ふそう スーパーグレート、エアロエース、エアロクィーンの
排出ガス発散防止装置（制御プログラム）のリコールについて

リコール届出番号	5358	リコール開始日	令和5年 7月28日
基準不適合状態にあると認める構造、装置又は性能の状況及びその原因	大型トラック・バスにおいて、排出ガス発散防止装置制御端末(ACM)の設定が不適切なため、センサーの故障を確定する作動シーケンス（エンジン始動から停止、及び次のエンジン始動までの期間）が、保安基準の規定回数を超えている。		
改善措置の内容	全車両、ACM制御プログラムの設定値を正しい値に書換える。

改 善 箇 所 説 明 図

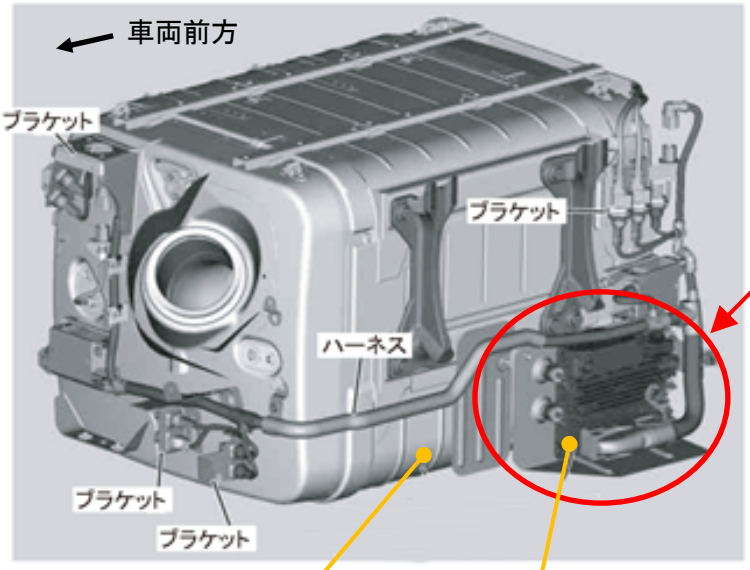
基準不適合発生箇所

大型トラック・バスにおいて、排出ガス発散防止装置制御端末(ACM)の設定が不適切なため、センサーの故障を確定する作動シーケンス（エンジン始動から停止、及び次のエンジン始動までの期間）が、保安基準の規定回数を超えている。

全車両、ACM制御プログラムの設定値を正しい値に書換える。

注　：□は、設定値を正しい値に書換える部品を示す。

識別：作業完了車には、白色ペイントを塗布する。
